REKAPITULACE ZMĚNOVÝCH LISTŮ K DODATKU ČÍSLO 3

Název projektu: UPOL- Rekonstrukce objektu Křížkovského 10, Olomouc

REKAPITULACE ZMĚNOVÝCH LISTŮ ZMĚN Z14 AŽ Z25

ŘEZ B-B

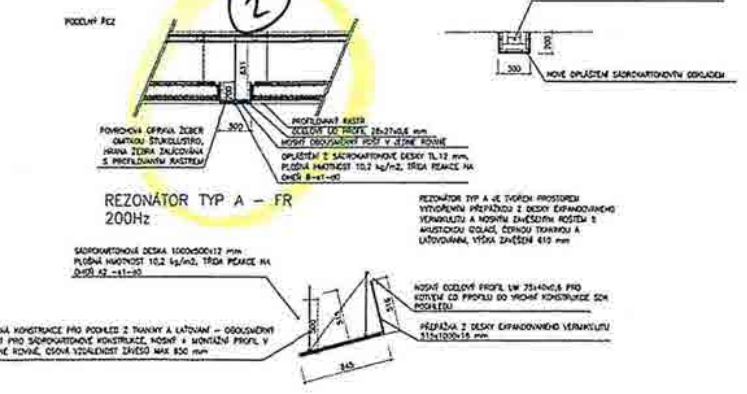
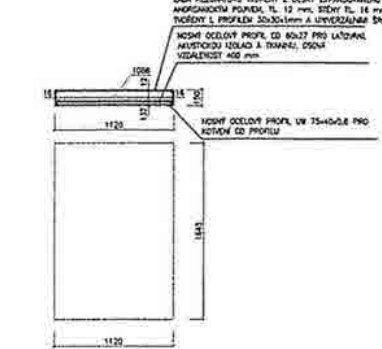
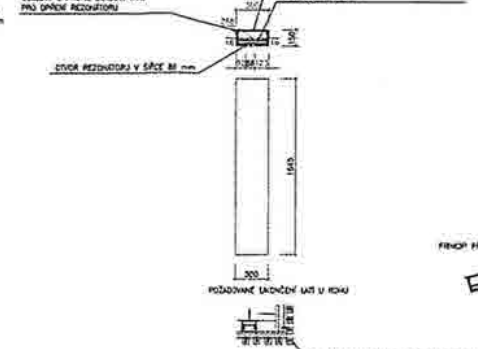
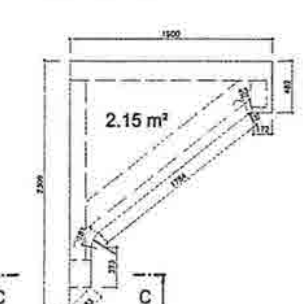
1. úprava statického zajištění krovu a podhledu m. č. 3.32:

Při provádění prací bylo zjištěno, že konstrukce krovu nad místností je staticky nestabilní a není schopná přenést uvažované zatížení podhledem. Část konstrukce krovu je napadena hnilobou a místy chybí svorníky. Některé části krovu byly v minulosti neodborně odstraněny a chybí. Celou konstrukci je nezbytné odlehčit odstraněním stávajícího podhledu a tepelné izolace na bázi drceného korku včetně nánosů, očistit, naimpregnovat a doplnit a staticky zajistit. Takto vyspravenou a odlehčenou konstrukci následně zpětně doplnit o tepelnou izolaci a podhled z desek Fermacell Vapor, který plní požárně izolační a parotěsnou funkci. V rámci změny bude provedeno vybourání nesoudržného výplňového zdiva bývalých okenních otvorů a jejich následné dozdění.

3) PODKONSTROJKA KVH 80/80 PO KVH 450 MM (ROVNOBĚŽNĚS KROKVEMI)

2) FAKÉŠNĚ SDK KLEŠTIM

1) SDK MKA PRO VZT DÍŽT

Revize		Datum	07/2015
Název	UPOL- Rekonstrukce objektu Křížkovského 10, Olomouc	Měřítko	1:10
Zodpovědný projektant části	Název	Označ.	S1.07
	VÝPIS SKLADEB KONSTRUKCÍ

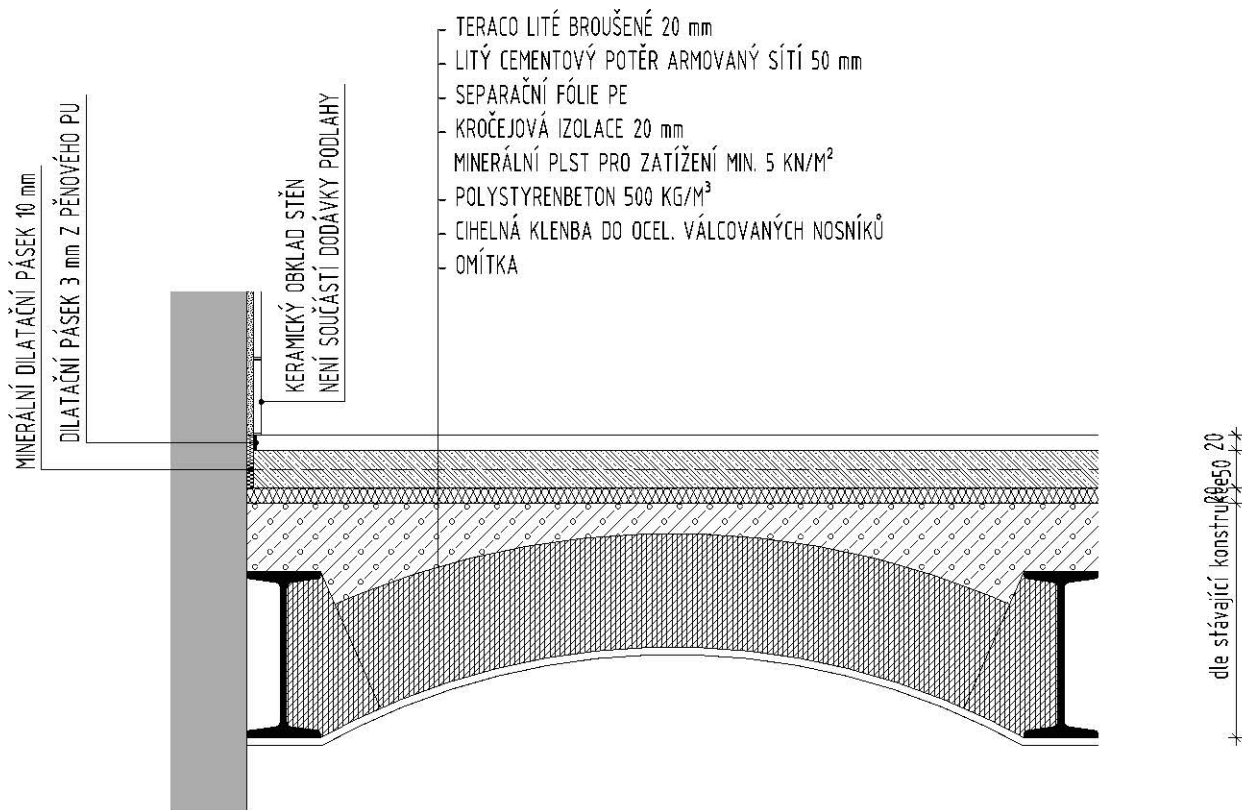
Změna skladby podlahy v místnosti č. 1.54

TERACO LITÉ - NOVÉ

- TYP, BARVA: Tn
- PROVEDENÍ, STRUKTURA A BAREVNOST - DLE STÁVAJÍCÍHO, S BORDUROU, LEŠTĚNÝ POVRCH (BUDE UPŘESNĚNO PO VYVZORKOVÁNÍ)
- POŽADOVANÁ PROTISKUZNOST DLE ČSN, ODCHYLKA OD ROVINNOSTI FINÁLNÍ PLOCHY MAX 2mm/2m

- PŘED REALIZACÍ PEČLIVĚ PROVÉST ZAMĚŘENÍ VÝŠEK KONSTRUKCÍ A OKOLNÍCH POVRCHŮ (NÁVAZNOST NA STÁVAJÍCÍ)
- PODLAHU JE MOŽNO POKLÁDAT POUZE NA PEVNÝ A SOUDRŽNÝ PODKLADNÍ BETON, VYZRÁLÝ MIN. 15 DNÍ
- NUTNO RESPEKTOVAT ČLENĚNÍ NA DILATAČNÍ CELKY DLE TECHNOLOGIE PROVÁDĚCÍ FIRMY
- KOVOVÉ DILATAČNÍ LIŠTY BUDOU OSAZENY PŘED ZAPOČETÍM PROVÁDĚNÍ LITÉ PODLAHY - LIŠTY BUDOU VLOŽENY DO PROŘEZANÝCH SPAR PODKLADU
- VLASTNÍ VÝŠKA LITÉ BUDE NAVÝŠENA DLE VELIKOSTI FRAKCE POUŽITÉHO KAMENIVA, POTÉ BUDE TATO ČÁST ODBROUŠENA
- NUTNO DODRŽET PŘÍSNÝ TECHNOLOGICKÝ POSTUP VÝROBY A POKLÁDKY PODLAH:
 - SMĚS PŘIPRAVOVÁNA NA STAVBĚ V MÍCHAČCE
 - BROUŠENÍ PROVÁDĚNO PO TECHNOLOG. PŘESTÁVCE CCA 5-8 DNÍ
 - CELOPLOŠNÉ ŠPACHTLOVÁNÍ
 - ZÁVĚREČNÉ BROUŠENÍ LEŠTÍCÍM BRUSEM
 - NAPOUŠTĚNÍ (HLOUBKOVÁ PENETRACE + NAPUŠTĚNÍ POLYMERNÍMI VOSKY)

- LITÝ CEMENTOVÝ POTĚR ARMOVANÝ, DILATACE MAX 6X6m, BETON CT-C20-F4 + SÍŤ R5 100/100, PEVNOST V TAHU POVRCHOVÉ VRSTVY 1,25 MPa, ODCHYLKA OD ROVINNOSTI MAX 3mm/2m
- KROČEJOVÁ IZOLACE VHODNÁ DO TĚŽKÝCH PLOVOUCÍCH PODLAH S PLOŠNÝM ZATÍŽENÍM MIN. 5kN/m² A STLAČITELNOSTÍ CP MAX. 3mm
- V RÁMCI VRSTVY POLYSTYRENBETONU BUDOU PROVEDENY PRÁCE NA INSTALACÍCH TZB, BUDE PROVEDENA KONTROLA FUNKČNOSTI
- STÁVAJÍCÍ POVRCH STROPNÍ KONSTRUKCE PO ODSTRANĚNÍ NÁSPŮP (VIZ. BOURACÍ PRÁCE) BUDE PEČLIVĚ ZAMETEN
